COMMUNE DE PIERREFEU-DU-VAR

PLAN LOCAL D'URBANISME

PIECE N°1 NOTE DE PRESENTATION

REVISION ALLEGEE N°1

Extrait du PLU approuvé (2020)

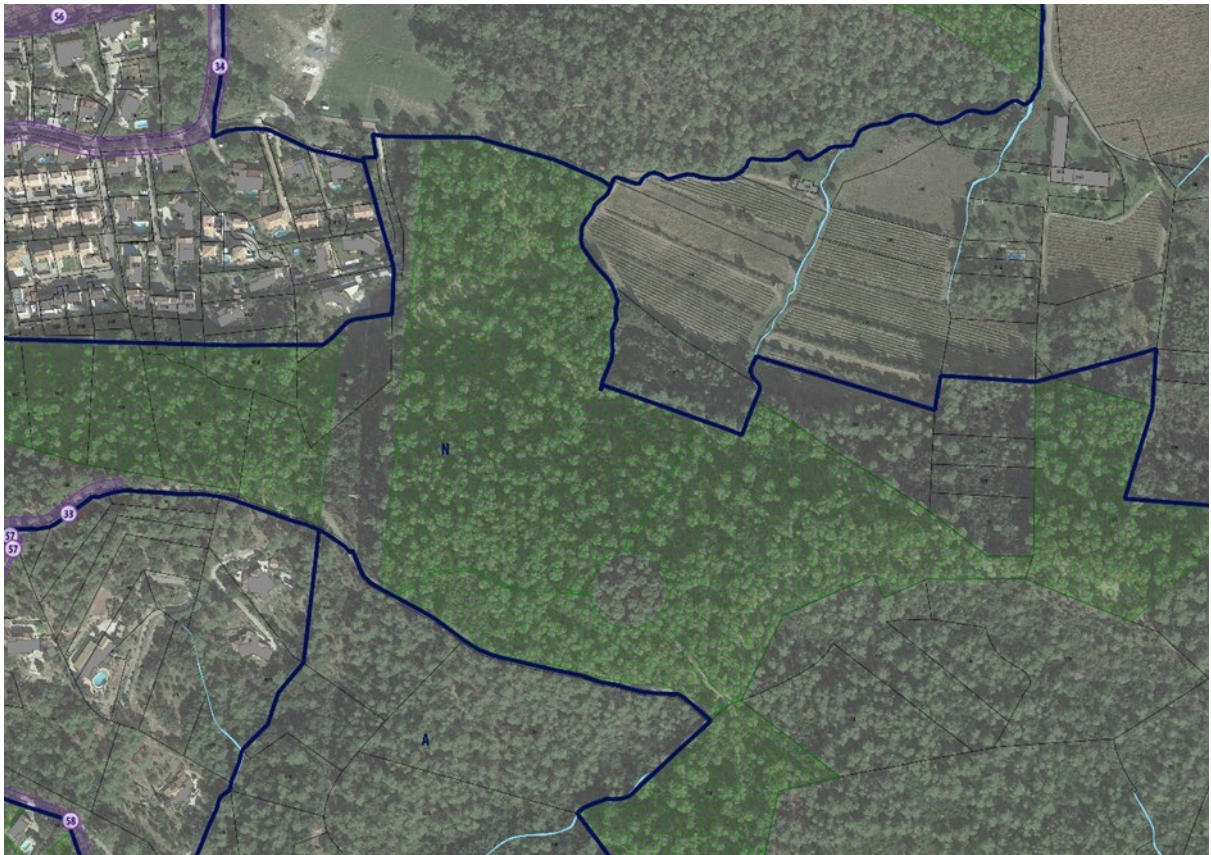
La commune projette de réaliser un nouveau réservoir d'eau à implanter dans le prolongement du chemin de Belle-Lame. Cette réalisation doit s'implanter au sein d'une zone naturelle boisée, couverte d'EBC.

Le projet de déclassement d'EBC destiné à la réalisation du réservoir couvre une surface réduite de 4100 m². Ce déclassement correspond à l'emprise du futur réservoir ainsi qu'à l'élargissement d'un sentier existant qui va permettre son accessibilité et aux canalisations qui vont assurer son raccordement aux réseaux existants, implantés au Sud (chemin de Belle-Lame) et au Nord (piste de l'Issemble). Cette réalisation est nécessaire pour les besoins de la commune, notamment afin d'améliorer la desserte incendie d'un secteur boisé demeurant encore actuellement mal protégé. Ce projet de nouveau réservoir s'inscrit en totale cohérence avec la 5^{ème} orientation du PADD qui entend « *Gérer durablement les ressources et le traitement des eaux* », notamment en recherchant « *de nouvelles solutions pour sécuriser la ressource en eau potable, afin de la pérenniser durablement. Cela passe, notamment, par l'optimisation des capacités de stockage sur la commune.* »

Extrait du PLU approuvé (2020)

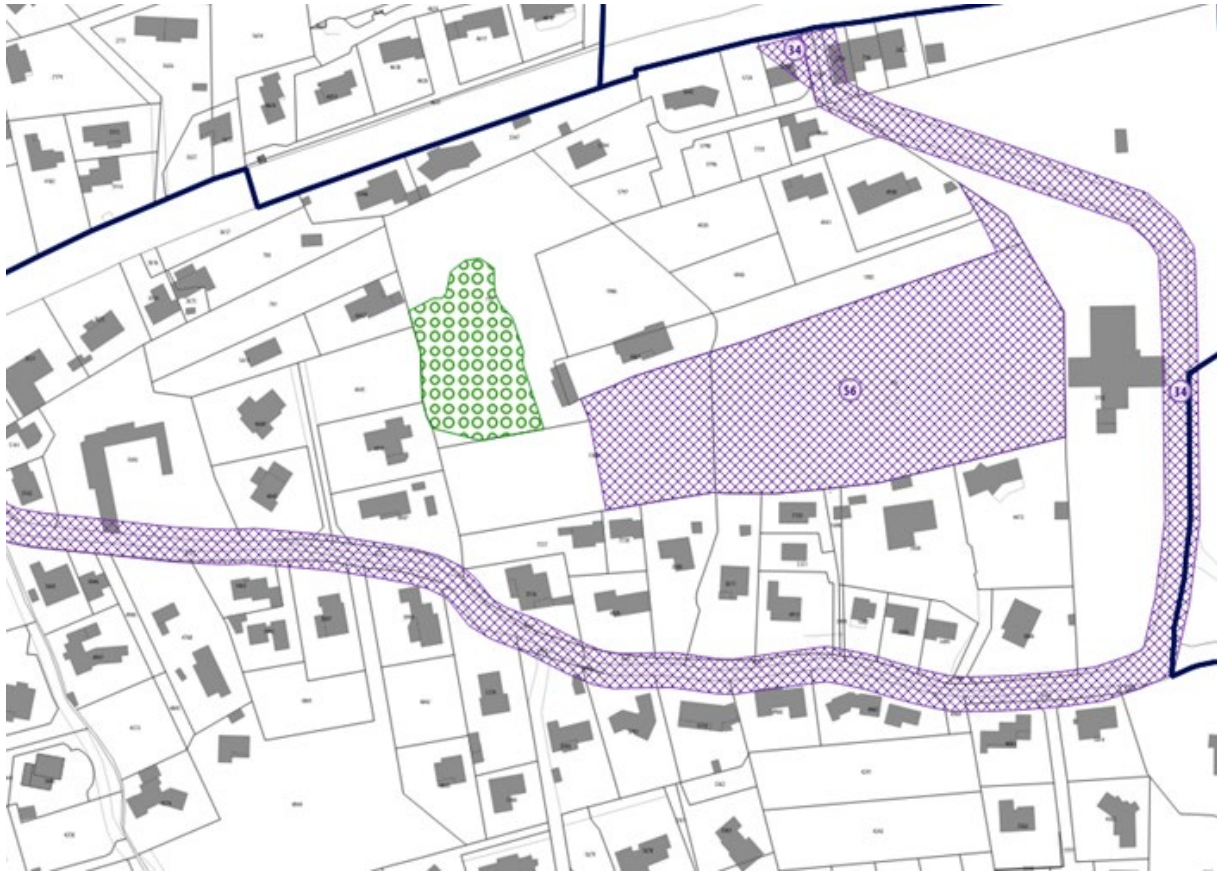
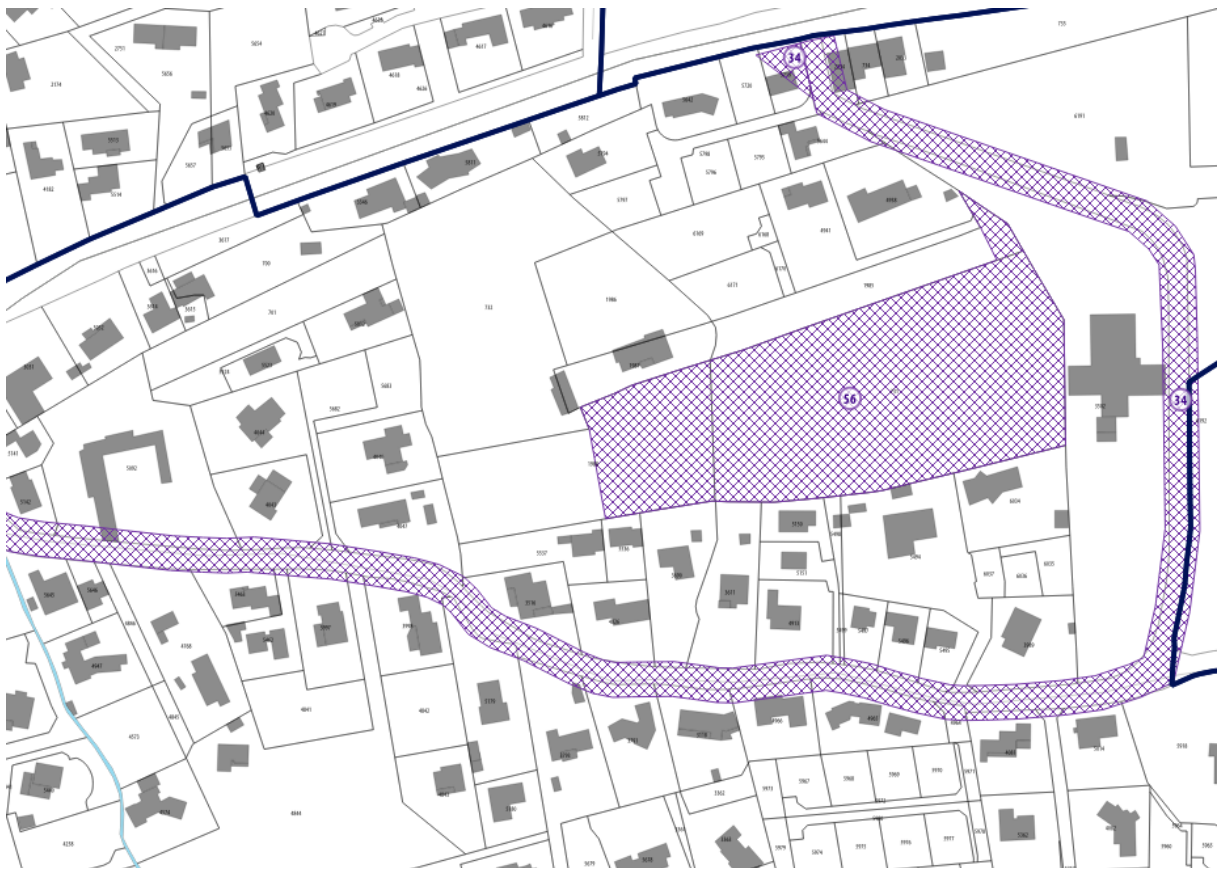
Cette pinède est couverte par de l'EBC sur les documents graphiques. Elle couvre une superficie réduite de 2581 m². Cette servitude grève fortement le potentiel de densification du quartier.

La suppression de l'EBC, sur une parcelle stratégiquement située à proximité directe de la RD14, va permettre de se conformer avec la 7^{ème} orientation du PADD, et ce, à plusieurs titres : d'une part, en favorisant « *un développement urbain équilibré* », permettant ainsi « *la densification maîtrisée des quartiers résidentiels en cohérence avec leur niveau de desserte et leur capacité d'équipements* », d'autre part en prévoyant « *une constructibilité préférentielle le long des principaux axes de circulation* », et enfin en préservant « *les quartiers d'habitat pavillonnaire, tout en permettant qu'ils puissent faire l'objet d'une évolution mesurée, notamment par la densification des "dents creuses"* ».

Extrait du PLU approuvé (2020)

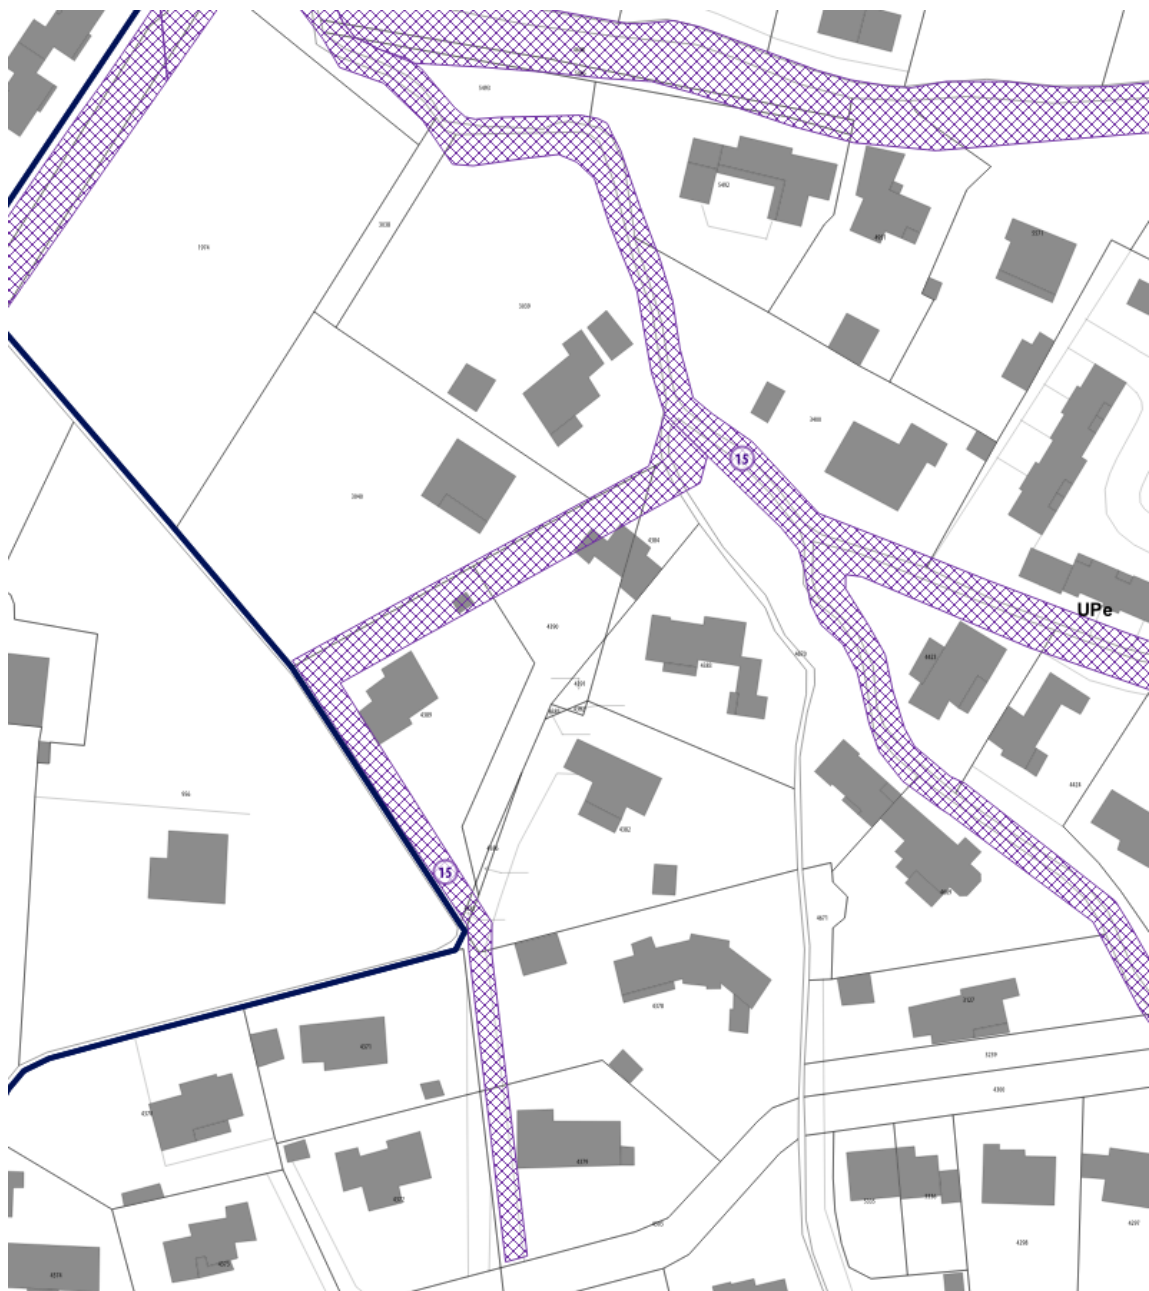
Depuis son implantation en belvédère, la colline boisée qui sépare le parking du stade en contre-bas est entièrement classée en zone Naturelle et couverte d'EBC. En continuité Ouest du parking, au contact du chemin du Collet du Bon Puits, on note la présence d'une petite plate-forme non boisée (entièrement revêtue en stabilisé) à l'arrière d'un carrefour, sur laquelle ont déjà été réalisées quelques places de stationnement, permettant ainsi d'augmenter la capacité du parking, qui demeure le plus attractif de la commune.

Cette suppression d'EBC n'a aucun impact sur le patrimoine environnemental de la commune, notamment au titre de sa superficie particulièrement réduite et au fait que l'espace concerné, totalement revêtu en stabilisé, n'est couvert par aucun boisement.

Extrait du PLU approuvé (2020)

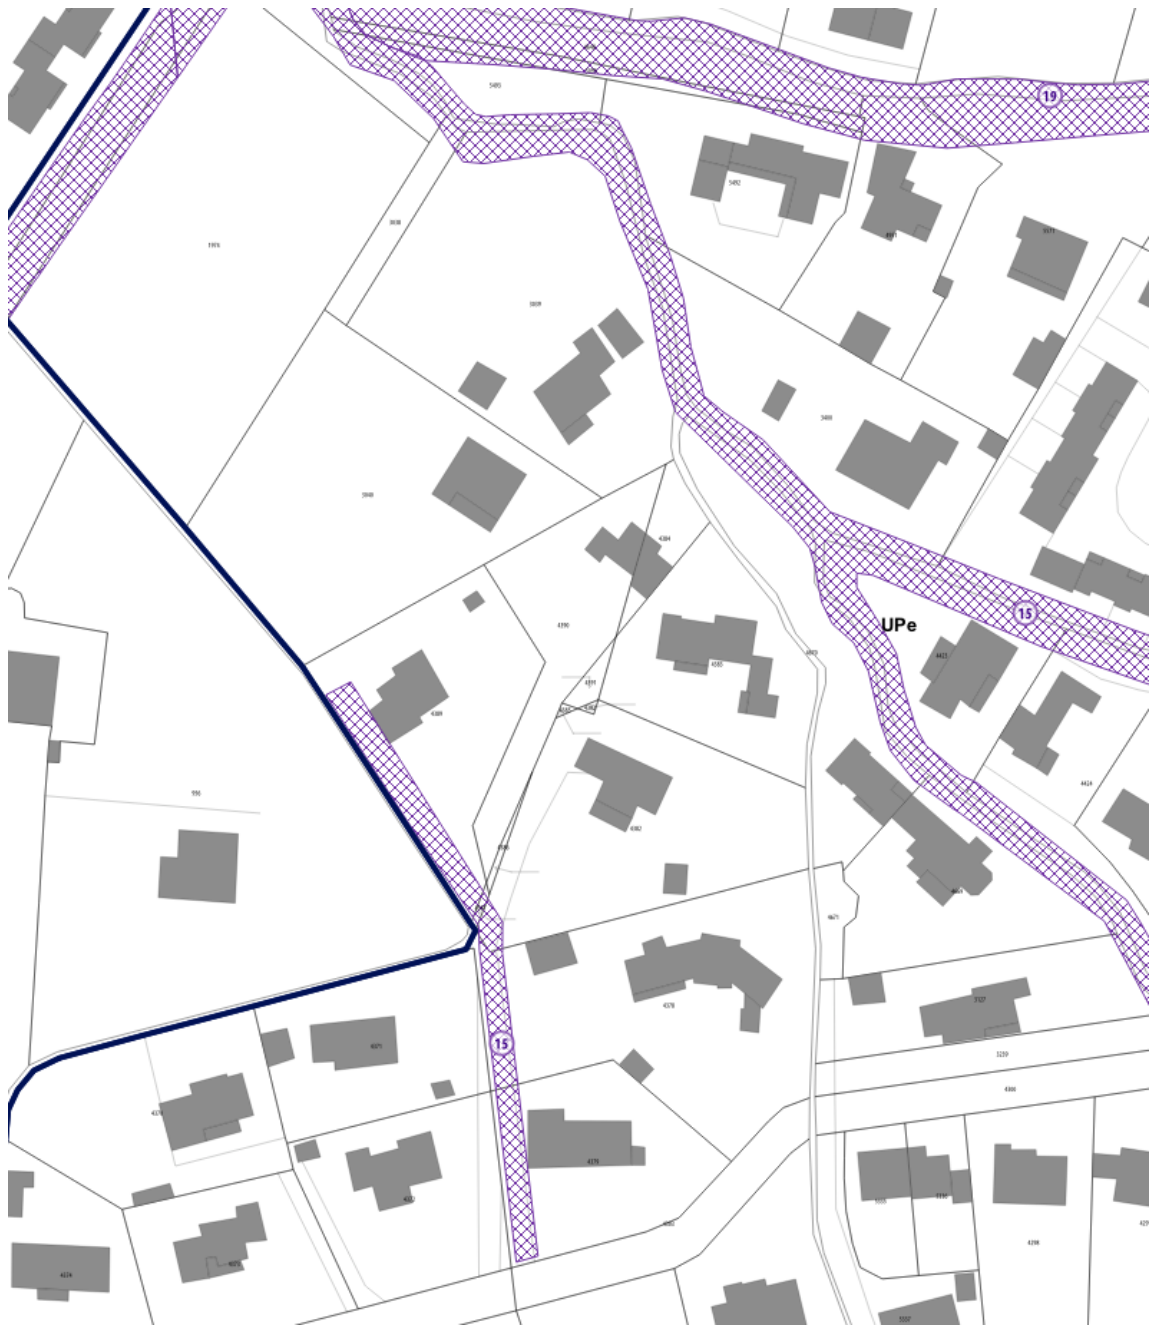
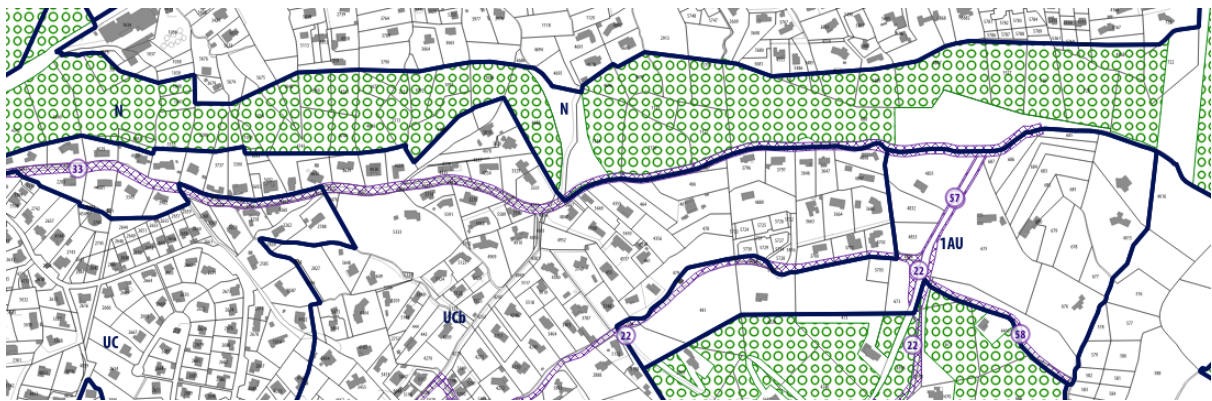
La suppression partielle de cet ER n°15 a fait l'objet d'une délibération du Conseil Municipal en date du 24/09/2020, actant cette suppression et qu'à ce titre, les planches graphiques n° 4b et 4e de même que la liste des ER (pièce n°4bis) du PLU étaient modifiées. Cette suppression partielle de l'ER n°15 est donc réintégrée dans le cadre de la présente révision allégée n°1 du PLU.

Extrait du PLU approuvé (2020)

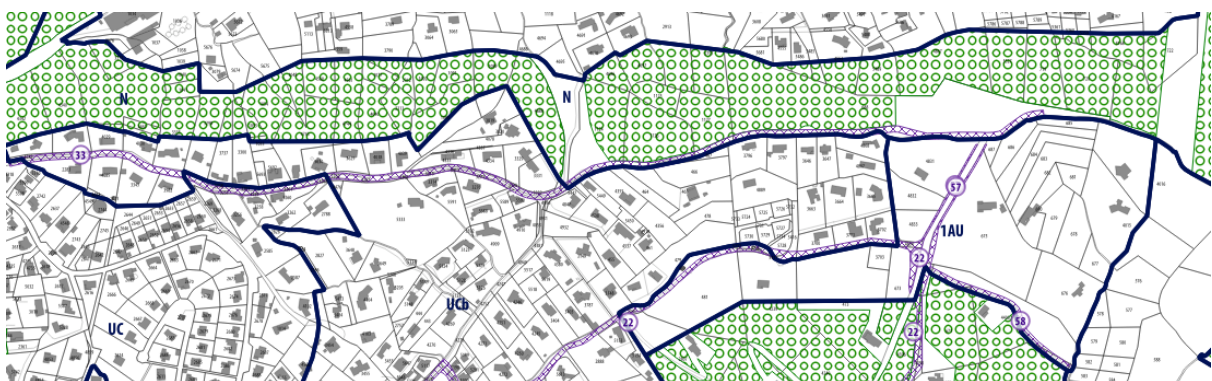
La modification de l'emprise du tracé de l'ER n°33 étant notablement limitée, pour bien appréhender son impact sur les unités foncières limitrophes, il convient de se référer directement aux documents graphiques du PLU, établis à l'échelle du 1/5000è. Les cartographies présentées ci-dessous, à une échelle bien inférieure, ne permettent donc pas de visualiser clairement les incidences de la modification du tracé.
